SI2019-012

W odniesieniu do 8DB 355 012-941 (T1658) → 8DB 355 025-401 (T2640) / 8DB 355 025-411 (T2641)

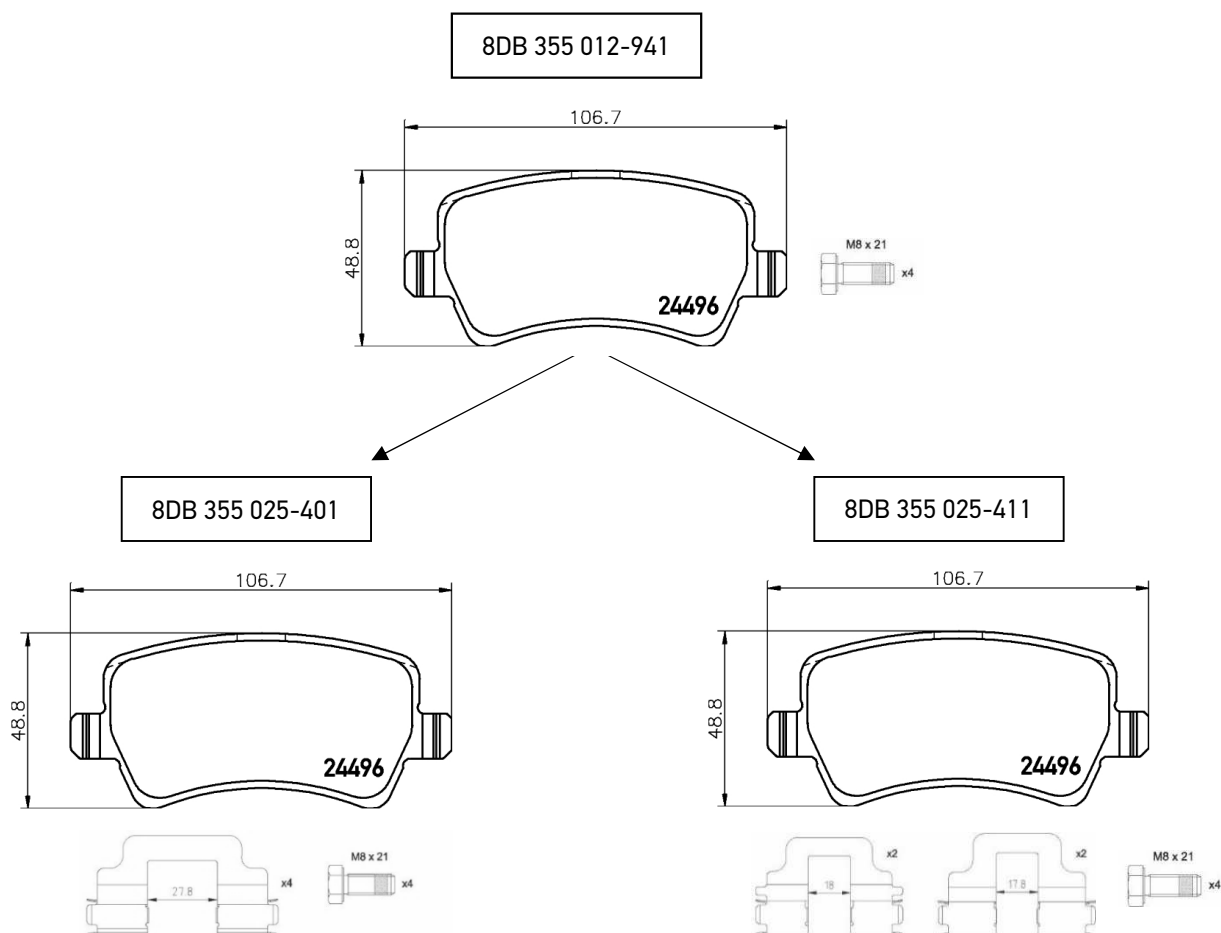
W celu optymalizacji specyfikacji produktu dla zestawu klocków hamulcowych 8DB 355 012-941 oraz w celu podkreślenia podejścia OE zdecydowano się dodać do zestawu zestaw akcesoriów.

W zależności od specyfikacji pojazdu potrzebne są dwa różne zestawy akcesoriów. Aby spełnić te wymagania, model 8DB 355 012-941 został podzielony na dwa różne numery katalogowe, dzięki czemu klienci mogą łatwo wybrać numer katalogowy produktu odpowiedniego do swoich potrzeb.

8DB 355 012-941 zostanie zastąpiony przez 8DB 355 025-401 (w tym podkładki ślizgowe z odstępem 27,8 mm) i 8DB 355 025-411 (w tym podkładki ślizgowe z odstępem około 18 mm). Różnice można zobaczyć na poniższych zdjęciach.
